**Revision to a Request for Supply
Arrangement - Révision à une demande
pour un arrangement en matière
d'approvisionnement**

Title - Sujet Mobilier pour des espaces de travail	
Solicitation No. - N° de l'invitation E60PQ-140003/C	Date 2018-05-04
Client Reference No. - N° de référence du client E60PQ-140003	Amendment No. - N° modif. 004
File No. - N° de dossier pq992.E60PQ-140003	CCC No./N° CCC - FMS No./N° VME
GETS Reference No. - N° de référence de SEAG PW-\$\$PQ-992-74154	
Date of Original Request for Supply Arrangement 2018-01-17 Date de demande pour un arrangement en matière d'app. originale	
Solicitation Closes - L'invitation prend fin at - à 02:00 PM on - le 2018-04-30	
Time Zone Fuseau horaire Eastern Daylight Saving Time EDT	
Address Enquiries to: - Adresser toutes questions à: Vlahos, Helen	Buyer Id - Id de l'acheteur pq992
Telephone No. - N° de téléphone (613) 220-8951 ()	FAX No. - N° de FAX () -
Delivery Required - Livraison exigée	
Destination - of Goods, Services, and Construction: Destination - des biens, services et construction:

Cette modification 004 de E60PQ-140003/C est portée pour l'objectif suivant :

Q70- 1.6.2

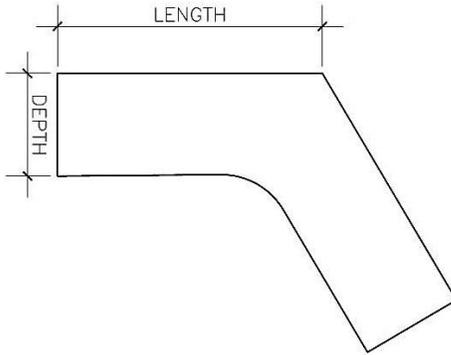
Il est indiqué de « Voir l'image ci-après ». Est-ce qu'une image est disponible?

L'image ne figurait pas dans le document d'appel d'offres.

Voir ci-après :

Q73- 1.6.42 –Surfaces de travail de transition

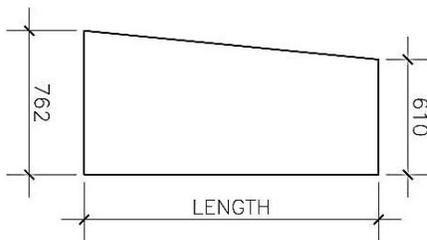
Il est indiqué de « *Voir l'image ci-après* », est-ce qu'une image est disponible?

L'image ne figurait pas dans le document d'appel d'offres.

Voir ci-après :
